改善箇所説明図

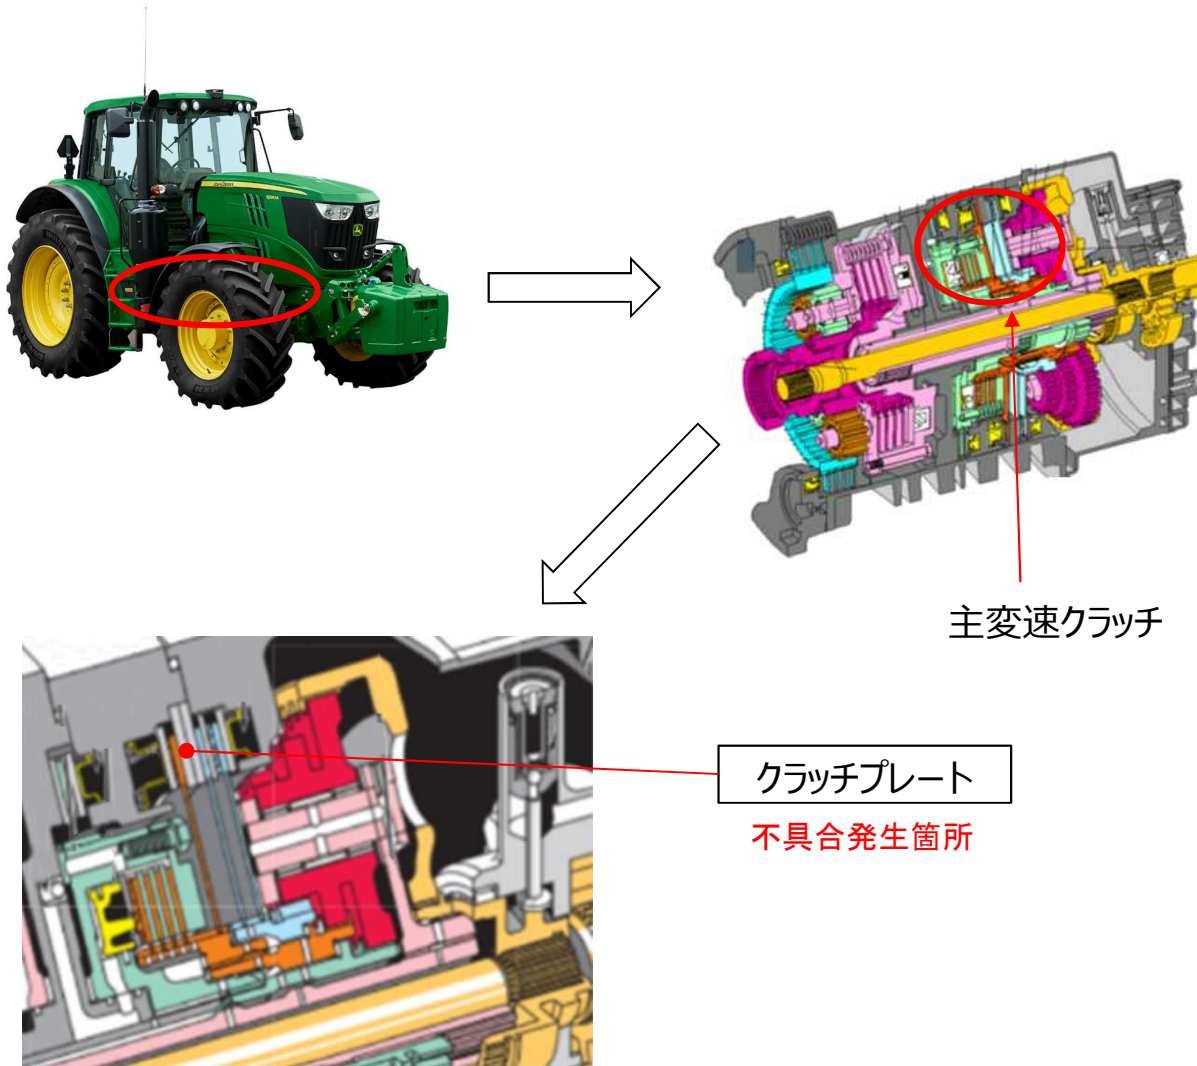
不具合発生箇所

農耕トラクタの主変速クラッチにおいて、主変速のクラッチプレートの強度検討が不適切なため、当該プレートの強度が不足している。そのため、主変速1速と2速の繰返し操作によりクラッチプレートが損傷するおそれがある。そのまま使用を続けると、最悪の場合、主変速1速及び2速で走行出来なくおそれがある。

全車両、クラッチプレートを対策品に交換する。

は交換部品を示す。
